监理工作联系单

工程名称：新乡市杭泰光伏发电有限责任公司爱康 2.6MW 分布式光伏发电项目 编号：ZMHL-LXD-007

主题：关于四平方线穿管

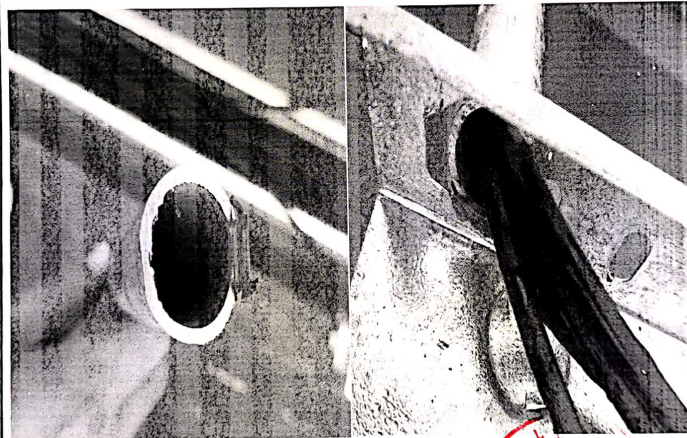
经巡视检查发现 4 号屋面极个别切割完圆管未作毛刺处理，个别穿管完成的未有保护套。

现要求你单位对该工序进行检查整改，对四平方线进行有效保护。
